wielkopolskie centrum onkologii

dotyczy: Wykonanie robót budowlanych wraz z umeblowaniem pomieszczeń w ramach zadania : Budynek ambulatoryjny- Rozbudowa Wielkopolskiego Centrum Onkologii w kierunku ul. Strzeleckiej.

Wielkopolskie Centrum Onkologii uprzejmie informuje, iż wpłynęły zapytania do Specyfikacji Istotnych Warunków Zamówienia, na które udzielamy odpowiedzi.

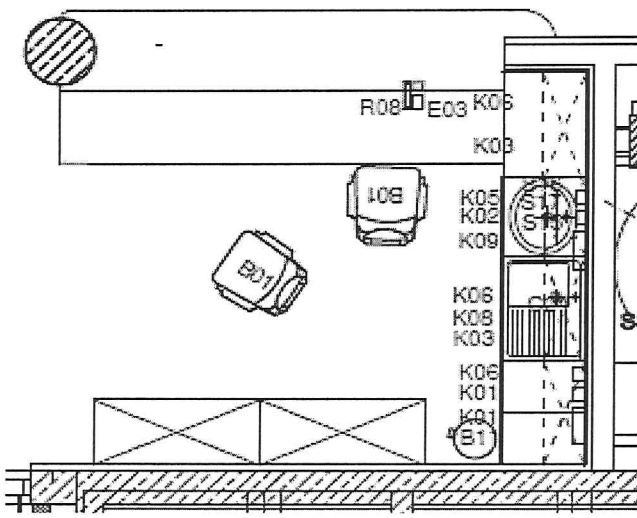
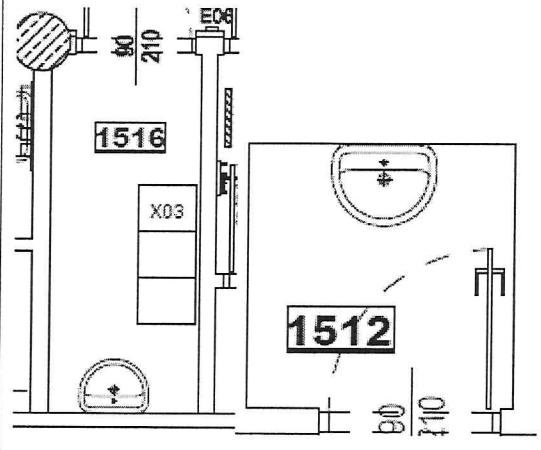
392	312	36	Na rys. szczegółowym nr 36 występują pakiety szybowe S1 o maks. szer. okna i wys. od 90 – 260 cm. Z treści rysunku nr 36 nie wynika, jakiej wysokości są poszczególne pakiety szklane, w różnych miejscach zabudowy pomieszczeń laboratoriów apteki. Prosimy o jednoznaczne określenie wysokości poszczególnych pakietów S1 – w tych pomieszczeniach. ODPOWIEDŹ: W załączeniu rewizja rysunku nr 36. Obecnie występują tylko pakiety szybowe oznaczone jako S1. Wszystkie pakiety szybowe S1 są jednakowych rozmiarów, szyby zaczynają się na wysokości 90 cm od

podłogi a kończą na wysokości 230 cm, czyli mają wysokość 140 cm.
393	312	36	Na rys. szczegółowym nr 36 występują pakiety szybowe S2 o wys. okna od 90 – 230 cm. Z treści rysunku nr 36 nie wynika, jakiej wysokości są poszczególne pakiety szklane, w różnych miejscach zabudowy pomieszczeń laboratoriów apteki. Nie zostały też zwymiarowane szerokości tych pakietów. Prosimy o jednoznaczne określenie wysokości i szerokości poszczególnych pakietów S2 – w pomieszczeniach laboratoriów apteki. ODPOWIEDŹ: W załączeniu rewizja rysunku nr 36. Obecnie występują tylko pakiety szybowe oznaczone jako S1. Wszystkie pakiety szybowe S1 są jednakowych rozmiarów, szyby zaczynają się na wysokości 90 cm od podłogi a kończą na wysokości 230 cm, czyli mają wysokość 140 cm.
394	312	36	Na rys. szczegółowym nr 36 występują przegrody oddzielenia pożarowego EI30 z paneli farmaceutycznych, gr. 60mm (ściany korytarzowe). Prosimy o potwierdzenie, czy zlokalizowanych w tych przegrodach pakiety szybowe S2 mają też posiadać odporność pożarową EI30? ODPOWIEDŹ: Tak, pakiety szybowe również mają posiadać odporność EI30

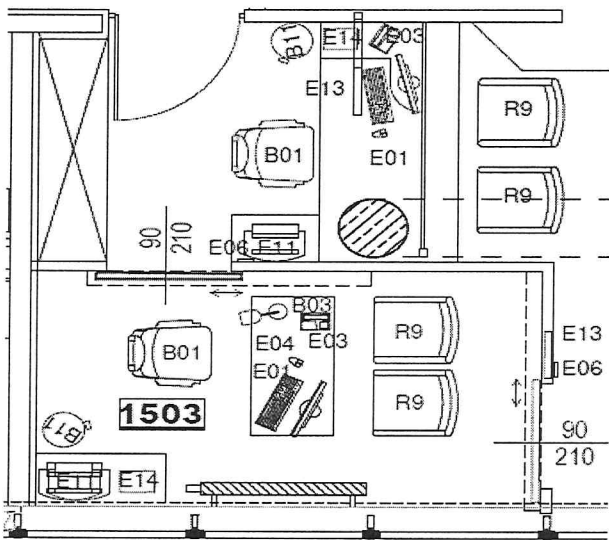
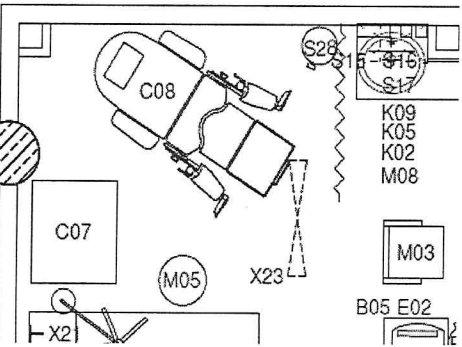
395	212	12	Na rys. szczegółowym nr 12 występują pakiety szybowe S1 o maks. szer. okna i wys. od 90 – 260 cm. Z treści rysunku nr 12 nie wynika, jakiej wysokości są poszczególne pakiety szklane, w różnych miejscach zabudowy pomieszczeń laboratoriów apteki. Prosimy o jednoznaczne określenie wysokości poszczególnych pakietów S1 – w tych pomieszczeniach. ODPOWIEDŹ: W załączeniu rewizja rysunku nr 12. Opis w legendzie jest uszczegółowiony. Wszystkie pakiety szybowe S1 są jednakowych rozmiarów, szyby zaczynają się na wysokości 90 cm od podłogi a kończą na wysokości 260cm, czyli mają 170 cm.
396	212	12	Na rys. szczegółowym nr 12 występują pakiety szybowe S2 o wys. okna od 90 – 230 cm. Z treści rysunku nr 12 nie wynika, jakiej wysokości są poszczególne pakiety szklane, w różnych miejscach zabudowy pomieszczeń laboratoriów apteki. Prosimy o jednoznaczne określenie wysokości poszczególnych pakietów S2 – w pomieszczeniach laboratoriów apteki.

ODPOWIEDŹ: W załączeniu rewizja rysunku nr 12. Opis w legendzie jest uszczegółowiony. Wszystkie pakiety szybowe S1 są jednakowych rozmiarów, szyby zaczynają się na wysokości 90 cm od podłogi a kończą na wysokości 230cm, czyli mają 140 cm.
397	314	III.1	Na rzucie piwnicy budynku BA pokazano wyposażenie o oznaczeniu: Z01, Z02 i Z03. W części opisowej Zeszytu 314 (opis cech jakościowych wyposażenia, zestawienia wyposażenia) nie ma informacji, co to jest za wyposażenie i jakie są jego cechy: wymiary, materiał wykonania, funkcjonalność i inne dane produktu opisujące właściwości wyposażenia oczekiwane przez Zamawiającego. Prosimy o pilne uzupełnienie tych informacji. ODPOWIEDŹ: Uzupełniono opis i zestawienie wyposażenia. W załączeniu rewizja Zeszytu 314 część 1.
398	314	III.1	Na rzucie piwnicy budynku BA pokazano wyposażenie o oznaczeniu: W03, W04, W05, W06, W07, W08 i W09. W części opisowej Zeszytu 314 (opis cech jakościowych wyposażenia, zestawienia wyposażenia) nie ma informacji, co to jest za wyposażenie i jakie są jego cechy: wymiary, materiał wykonania, funkcjonalność i inne dane produktu opisujące właściwości wyposażenia oczekiwane przez Zamawiającego. Prosimy o pilne uzupełnienie tych informacji. ODPOWIEDŹ: Wyposażenie nie objęte zamówieniem. Poprawiono opis i zestawienie wyposażenia. W załączeniu rewizja Zeszytu 314 część 1.

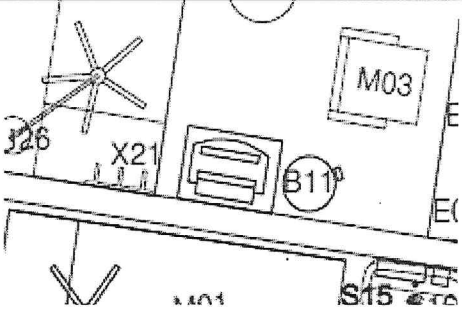
402	314	III.1	Na rzucie piwnicy budynku BA pokazano wyposażenie o oznaczeniu: E06 i E09. W części opisowej Zeszytu 314 (opis cech jakościowych wyposażenia, zestawienia wyposażenia) nie ma informacji co to jest za wyposażenie i jakie są jego cechy: wymiary, materiał wykonania, funkcjonalność i inne dane produktu opisujące właściwości wyposażenia oczekiwane przez Zamawiającego. Prosimy o pilne uzupełnienie tych informacji. ODPOWIEDŹ: E06 - Wyposażenie panel kontroli dostępu ujęte w proj. Instalacji słaboprądowych. E09 –brama garażowa. Na rysunkach wyposażenia pokazano je poglądowo. W załączniku uzupełniająca karta wykazu E09 –brama garażowa oraz spis treści Zeszytu 313.
403	314	III.2	Na rzucie parteru budynku BA pokazano wyposażenie o oznaczeniu: R01– R06, R12– R18, R21 – R27 i R33. W części opisowej Zeszytu 314 (opis cech jakościowych wyposażenia, zestawienia wyposażenia) nie ma informacji, co to jest za wyposażenie i jakie są jego cechy: wymiary, materiał wykonania, funkcjonalność i inne dane produktu opisujące właściwości wyposażenia oczekiwane przez Zamawiającego. Prosimy o pilne uzupełnienie tych informacji.

ODPOWIEDŹ: Uzupełniono opis i zestawienie wyposażenia. W załączniku uzupełniające rysunki recepcji o nr 43,55-64 dla zeszytu 312. W załączeniu rewizja Zeszytu 314 część 1. Na rysunkach rozmieszczenia wyposażenia wprowadzono kolorowe oznaczenia. Oznaczenia niebieskie dotyczą wyposażenia objętego zamówieniem.
404	314	III.2	Na rzucie parteru budynku BA pokazano wyposażenie o oznaczeniu: C23. W części opisowej Zeszytu 314 (opis cech jakościowych wyposażenia, zestawienia wyposażenia) nie ma informacji, co to jest za wyposażenie i jakie są jego cechy: wymiary, materiał wykonania, funkcjonalność i inne dane produktu opisujące właściwości wyposażenia oczekiwane przez Zamawiającego. Prosimy o pilne uzupełnienie tych informacji. ODPOWIEDŹ: C-23 nie jest objęte zamówieniem
405	314	III.2	Na rzucie parteru budynku BA pokazano wyposażenie o oznaczeniu: E01– E04, E06, E11 – E14. W części opisowej Zeszytu 314 (opis cech jakościowych wyposażenia, zestawienia wyposażenia) nie ma informacji, co to jest za wyposażenie i jakie są jego cechy: wymiary, materiał wykonania, funkcjonalność i inne dane produktu opisujące właściwości wyposażenia oczekiwane przez Zamawiającego. Prosimy o pilne uzupełnienie tych informacji. ODPOWIEDŹ: E01-E04 nie objęte zamówieniem, E06 E12-14 ujęte w proj. Instalacji słaboprądowych. Na rysunkach wyposażenia pokazano je poglądowo. W załączeniu rewizja Zeszytu 314 część 1. Na rysunkach rozmieszczenia wyposażenia wprowadzono kolorowe oznaczenia. Oznaczenia niebieskie dotyczą wyposażenia objętego zamówieniem.

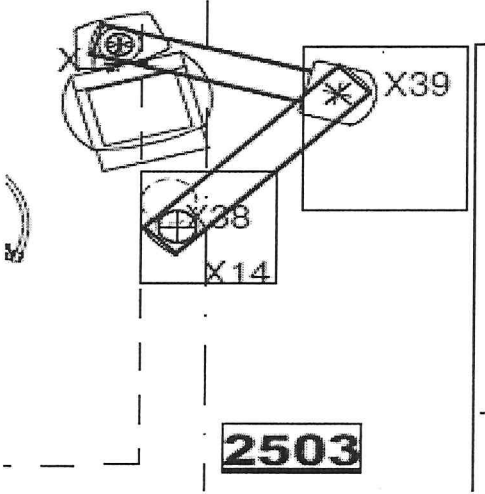
409	314	III.3	Poniżej fragment rysunku rzut I piętra w obrębie pom. 1514. Widać na nim oznaczenia prawdopodobnie szaf/regalów bez symbolu/oznaczenia wyposażenia.

Prosimy o informację, co to za wyposażenie i o podanie jego właściwości/cech. ODPOWIEDŹ: Uzupełniono opis i zestawienie wyposażenia, w szczególności rysunek rozmieszczenia wyposażenia III.3. W załączeniu rewizja Zeszytu 314 część 1.
410	314	III.3	Poniżej fragmenty rysunku rzut I piętra, pom. 1512 i 1516. Widać na nich umywalkę, ale bez oznaczenia jej typu. Prosimy o uzupełnienie tej informacji. Czy występuje przy niej jeszcze inne wyposażenie, np. S17? Jeżeli to prosimy o jego pełny wykaz.  ODPOWIEDŹ: Umywalki na rysunku wyposażenia umieszczono poglądowo. Biały montaż został zestawiony w proj. Instalacji sanitarnych. Uzupełniono opis i zestawienie wyposażenia oraz rysunek rozmieszczenia wyposażenia III.3. W załączeniu rewizja Zeszytu 314 część 1. Na rysunkach rozmieszczenia wyposażenia wprowadzono kolorowe

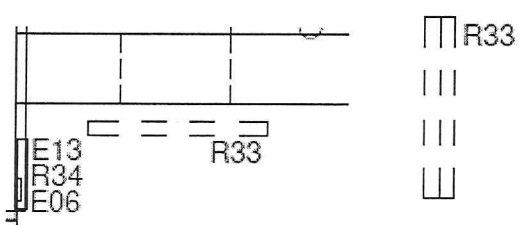
oznaczenia. Oznaczenia niebieskie dotyczą wyposażenia objętego zamówieniem.
411	314	III.3	Poniżej fragment rysunku rzut I piętra Recepcja przy pom. 1503. Widać na nim oznaczenia prawdopodobnie szafy/regalu bez symbolu/oznaczenia wyposażenia. Brakuje też oznaczenia biurka w tym pomieszczeniu, oraz mebla pod urządzeniem E11. W pom. 1503 brakuje oznaczenia mebla pod urządzeniami E11 i E14.  Prosimy o informację, co to za wyposażenie i o podanie jego właściwości/cech. ODPOWIEDŹ: W załączeniu uzupełniające rysunki recepcji do Zeszytu 312 nr: 43, 61, 62 ,63.
412	314	III.3	Poniżej fragment rysunku rzut I piętra, pom. 1505c. Widać na nim oznaczenia w formie linii łamanej, prawdopodobnie parawanu, lub innej przegrody, bez symbolu/oznaczenia wyposażenia.  Prosimy o informację, co to za wyposażenie i o podanie jego

właściwości/cech. ODPOWIEDŹ: Jest to urządzenie medyczne nie objęte zamówieniem. Na rysunkach wyposażenia pokazano je poglądowo. W załączeniu rewizja Zeszytu 314 część 1. Na rysunkach rozmieszczenia wyposażenia wprowadzono kolorowe oznaczenia. Oznaczenia niebieskie dotyczą wyposażenia objętego zamówieniem.
413	314	III.3	Na rzucie I piętra budynku BA pokazano wyposażenie o oznaczeniu: M01, M05, M07 i M08. W części opisowej Zeszytu 314 (opis cech jakościowych wyposażenia, zestawienia wyposażenia) nie ma informacji, co to jest za wyposażenie i jakie są jego cechy: wymiary, materiał wykonania, funkcjonalność i inne dane produktu opisujące właściwości wyposażenia oczekiwane przez Zamawiającego. Prosimy o pilne uzupełnienie tych informacji. ODPOWIEDŹ: Jest to wyposażenie medyczne nie objęte zamówieniem. Na rysunkach wyposażenia pokazano je poglądowo. W załączeniu rewizja Zeszytu 314 część 1. Na rysunkach rozmieszczenia wyposażenia wprowadzono kolorowe oznaczenia. Oznaczenia niebieskie dotyczą wyposażenia objętego zamówieniem.

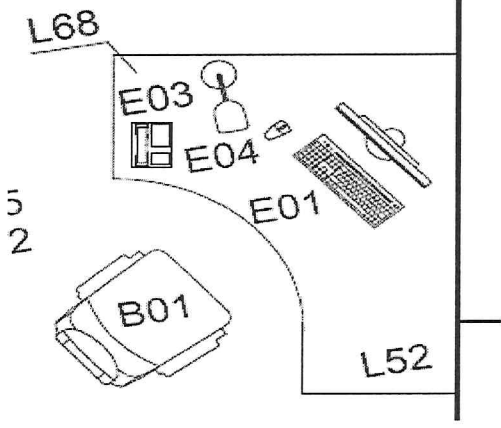
440	214 i 314	Tabela 4 wyposażenia łazienek.	W projekcie wyposażenia inwestycji nie przewidziano w łazienkach szczotek do czyszczenia WC. Jeżeli jest to przeoczenie w dokumentacji, to prosimy Zamawiającego przekazanie informacji, jakie szczotki należy wycenić (z jakiego materiału; wiszące, czy wolnostojące)? ODPOWIEDŹ: Jest to wyposażenie nie objęte zamówieniem
441	214	Tabela 4 wyposażenia łazienek.	W tabeli zestawienia wyposażenia łazienek pokazano wyposażenie na poziomie piwnicy. W Zeszycie 214 nie ma, jednak rysunku (rzut piwnicy) pokazującego rozmieszczenie wyposażenia w piwnicy. Prosimy o przekazanie takiego rysunku. ODPOWIEDŹ: Nie ma takiego wyposażenia w poziomie piwnic CBO. Poprawiono zestawienie wyposażenia . W załączeniu rewizja Zeszytu 214 część 1.
442	214	II.1	Na rzucie parteru budynku CBO pokazano wyposażenie o oznaczeniu: R03, R13 – R16, R25 – R27, R31 i R32. W części opisowej Zeszytu

214 (opis cech jakościowych wyposażenia, zestawienia wyposażenia) nie ma informacji, co to jest za wyposażenie i jakie są jego cechy: wymiary, materiał wykonania, funkcjonalność i inne dane produktu opisujące właściwości wyposażenia oczekiwane przez Zamawiającego. Prosimy o pilne uzupełnienie tych informacji. ODPOWIEDŹ: R03- wieszaki wg rys z zeszytu 312; R13-R16 R32 ujęte w proj. Instalacji słaboprądowych. Na rysunkach wyposażenia pokazano je poglądowo. W załączeniu rewizja Zeszytu 214 część 1. Na rysunkach rozmieszczenia wyposażenia wprowadzono kolorowe oznaczenia. Oznaczenia niebieskie dotyczą wyposażenia objętego zamówieniem. R25-R27 stanowią wyposażenie nie objęte zamówieniem.
443	214	II.1	Na rzucie parteru budynku CBO pokazano wyposażenie o oznaczeniu: E03 – E05. W części opisowej Zeszytu 214 (opis cech jakościowych wyposażenia, zestawienia wyposażenia) nie ma informacji, co to jest za wyposażenie i jakie są jego cechy: wymiary, materiał wykonania, funkcjonalność i inne dane produktu opisujące właściwości wyposażenia oczekiwane przez Zamawiającego. Prosimy o pilne uzupełnienie tych informacji. ODPOWIEDŹ: Jest to wyposażenie nie objęte zamówieniem. Na rysunkach wyposażenia pokazano je poglądowo. W załączeniu rewizja Zeszytu 214 część 1. Na rysunkach rozmieszczenia wyposażenia wprowadzono kolorowe oznaczenia. Oznaczenia niebieskie dotyczą wyposażenia objętego zamówieniem.

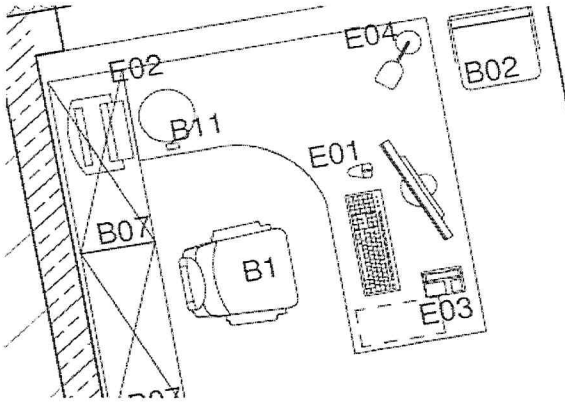
444	214	II.1; Tabela 4 wypo szenia łazienek”.	W tabeli zestawienia wyposażenia łazienek pokazano wyposażenie na poziomie parteru. Jednak na rysunku II.1 (rzut parteru CBO) nie pokazano rozmieszczenia wyposażenia łazienek na parterze. Widoczne na w/w rysunku w łazienkach nie przekazano żadnych oznaczeń wyposażenie łazienek. Prosimy o przekazanie uzupełnionego rysunku w zakresie wyposażenia łazienki. ODPOWIEDŹ: Poprawiono zestawienie wyposażenia łazienek CBO . W załączeniu rewizja Zeszytu 214 część 1.
445	214	II.2	Na rzucie I piętra budynku CBO pokazano wyposażenie o oznaczeniu: S01, S08, S09 i S20. W części opisowej Zeszytu 214 (opis cech jakościowych wyposażenia, zestawienia wyposażenia) nie ma informacji, co to jest za wyposażenie i jakie są jego cechy: wymiary, materiał wykonania, funkcjonalność i inne dane produktu opisujące właściwości wyposażenia oczekiwane przez Zamawiającego. Prosimy

o pilne uzupełnienie tych informacji. ODPOWIEDŹ: Wypozażenie S01,S08,S09-biały montaż ujęte w proj. Instalacji sanitarnych i S20 kinkiet w proj. elektrycznym . Na rysunkach wyposażenia pokazano je poglądowo. W załączeniu rewizja Zeszytu 214 część 1.. Na rysunkach rozmieszczenia wyposażenia wprowadzono kolorowe oznaczenia. Oznaczenia niebieskie dotyczą wyposażenia objętego zamówieniem.
446	214	II.2	Na rzucie I piętra budynku CBO pokazano wyposażenie o oznaczeniu: C04 i C19. W części opisowej Zeszytu 214 (opis cech jakościowych wyposażenia, zestawienia wyposażenia) nie ma informacji, co to jest za wyposażenie i jakie są jego cechy: wymiary, materiał wykonania, funkcjonalność i inne dane produktu opisujące właściwości wyposażenia oczekiwane przez Zamawiającego. Prosimy o pilne uzupełnienie tych informacji. ODPOWIEDŹ: Jest to wyposażenie medyczne nie objęte zamówieniem.
447	214	II.2	Na rzucie I piętra budynku CBO pokazano wyposażenie o oznaczeniu: M01, M05 – M07. W części opisowej Zeszytu 214 (opis cech jakościowych wyposażenia, zestawienia wyposażenia) nie ma informacji, co to jest za wyposażenie i jakie są jego cechy: wymiary, materiał wykonania, funkcjonalność i inne dane produktu opisujące właściwości wyposażenia oczekiwane przez Zamawiającego. Prosimy o pilne uzupełnienie tych informacji. ODPOWIEDŹ: Jest to wyposażenie medyczne nie objęte zamówieniem.

Plan PZT:

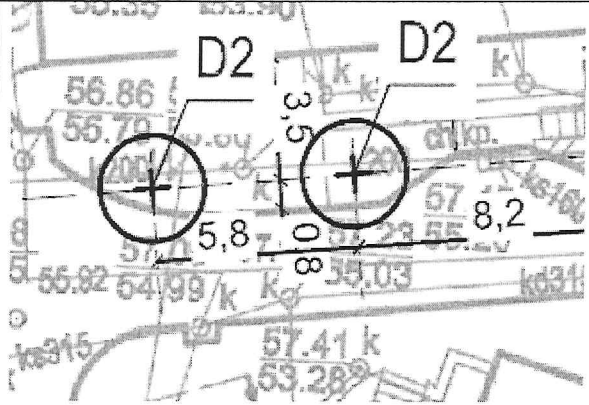
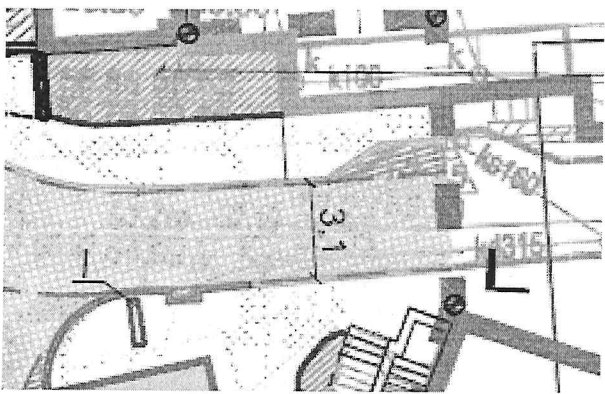
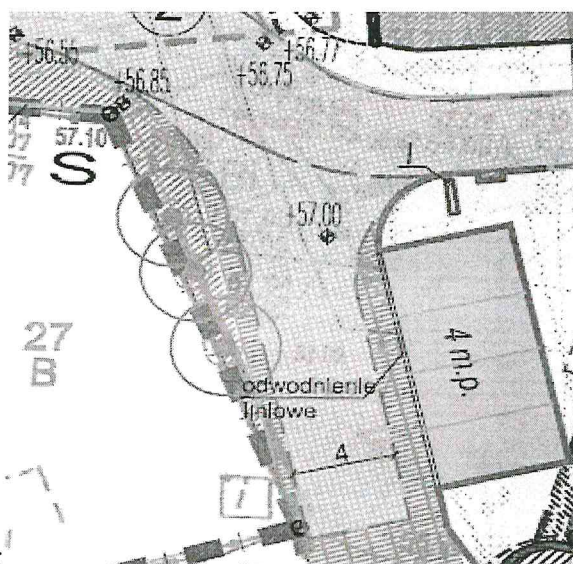
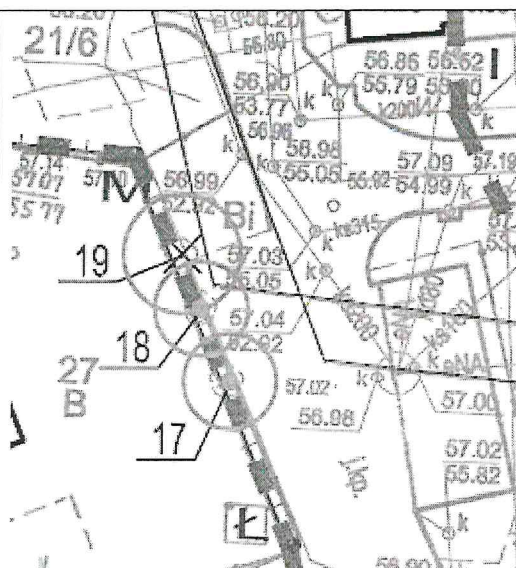
467	21 4	II.1 – II.6; zestawie nia wyposaż enia	W trakcie analizy i porównywania treści rysunków (rzutów) wyposażenia z załączonymi do Zeszytu 214 zestawieniami wyposażenia (tab. 2; 3; 3.1 i 4) stwierdziliśmy liczne rozbieżności w ilościach wyposażenia ujętego w zestawieniach w odniesieniu do tego co pokazano na rysunkach. W związku z powyższym prosimy Zamawiającego o jednoznaczne wskazanie, według jakich dokumentów Oferent ma wykonać wycenę: rysunków, czy zestawień? ODPOWIEDŹ: Poprawiono rysunki i zestawienia wyposażenia objętego zamówieniem. W załączeniu rewizja Zeszytu 214 część 1.
468	11 5; 11 1	01;01	Na planie nasadzeń zastępczych 2 drzewa typu D2 zlokalizowano w nawierzchni projektowanego chodnika. Poniżej załączono fragmenty stosownych rysunków: plan nasadzeń i plan PZT. W związku z powyższym Prosimy o potwierdzenie, że w/w 2 szt. drzew mają być posadzone w nawierzchni chodnika (możliwe, że po jego środku)? Jeżeli tak, to czy ich nasadzenie należy wykonać w ten sam sposób co dla drzew typu D1, czyli kratą ozdobną, systemem antykompresyjnym, itp.?

PZT: Plan  ODPOWIEDŹ: Potwierdzamy, że 2 szt. drzew D2 mają być posadzone w nawierzchni chodnika, ich nasadzenie należy wykonać w ten sam sposób co dla drzew typu D1, czyli z kratą ozdobną.
469	11 4; 11 1	01; 01	Zgodnie z planem inwentaryzacji istniejącej zieleni (drzew i krzewów) na terenie planowanej inwestycji do wycinki przeznaczono drzewo nr 19 (bez czarny). Z kolei na planie PZT drzewo nr 19 nie zostało usunięte. W projekcie zieleni nie przewidziano też w tym miejscu nasadzenia nowego drzewa zastępczego. Prosimy o wyjaśnienie, czy drzewo nr 19 ma zostać wycięte?

poz 19 – czarny bez- do usunięcia zgodnie z decyzją Prezydenta Miasta Poznania nr KOS-III.6131.2.85.2019 zamieszczoną w zeszycie 114. Na planie sytuacyjnym drzewo to omyłkowo nie zostało usunięte.
